木曽川水系連絡導水路事業に係る再質問への回答について

令和6年11月12日付の「再質問」でいただいたご質問の回答は以下のとおりです。

上流施設縦断計画（案）概要図

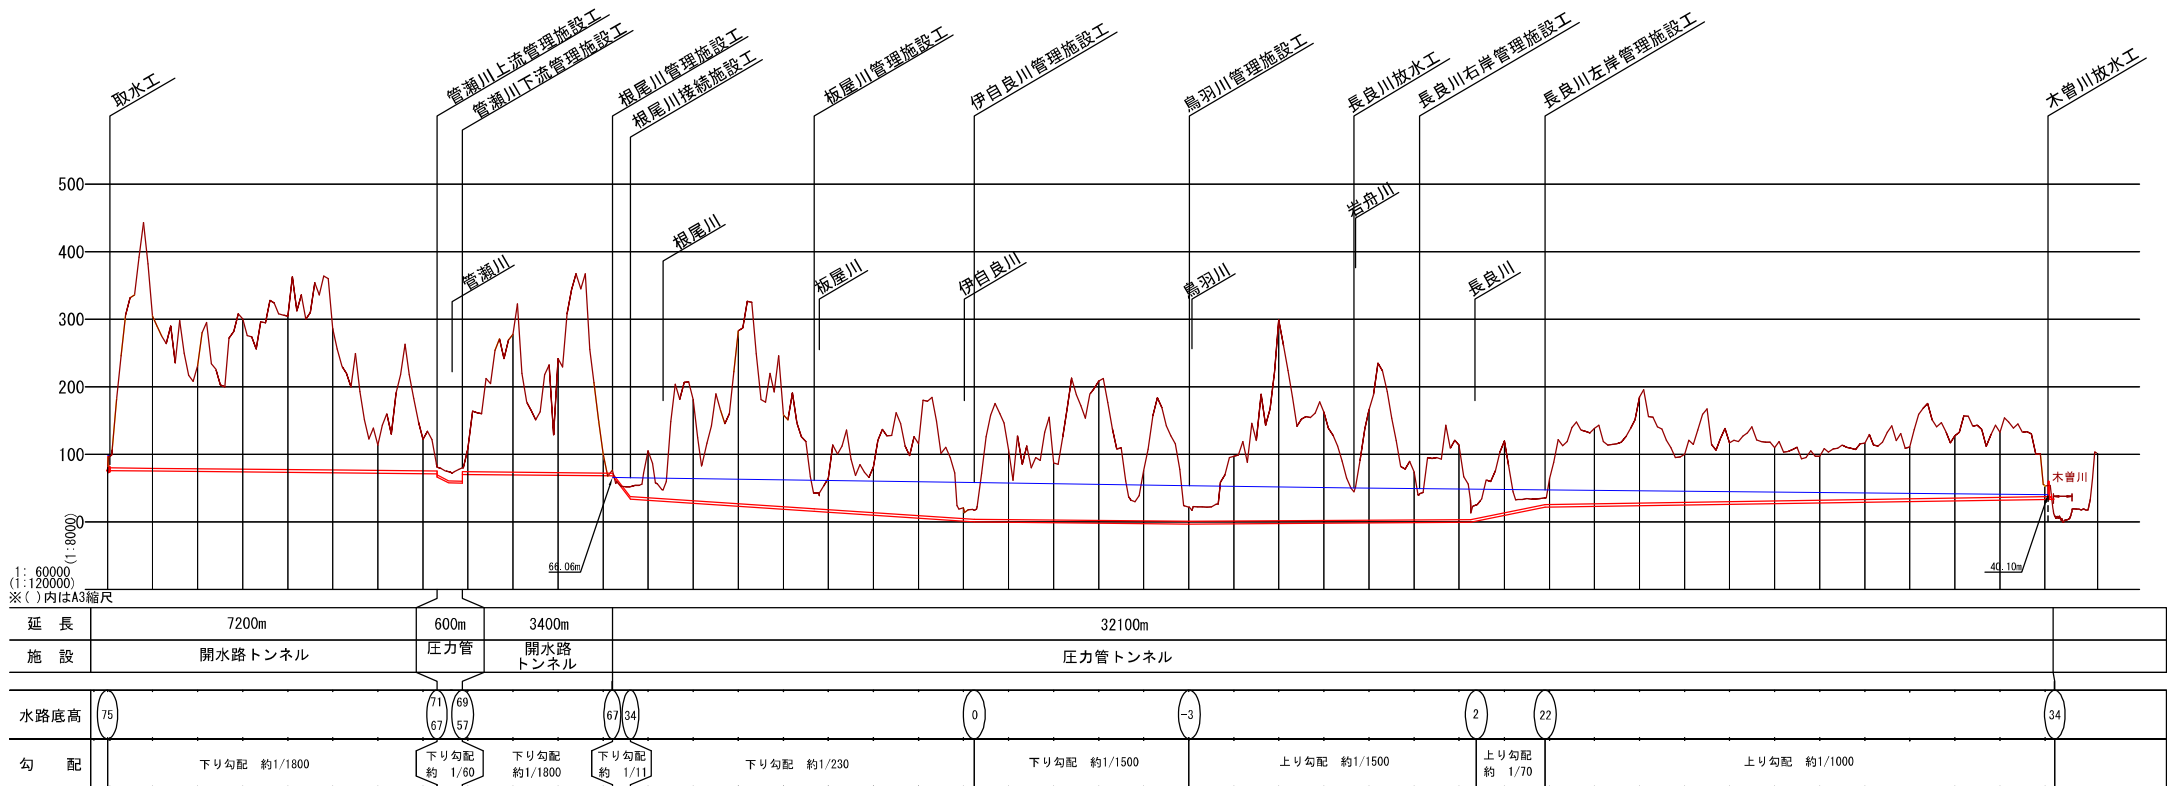
4 ①

- ・別添図をご覧ください。

4 ③

- ・管理施設工は、工事用の資機材搬入、掘削土砂排出、完成後の水路維持管理用の資機材搬入、水抜きの機能を想定しています。
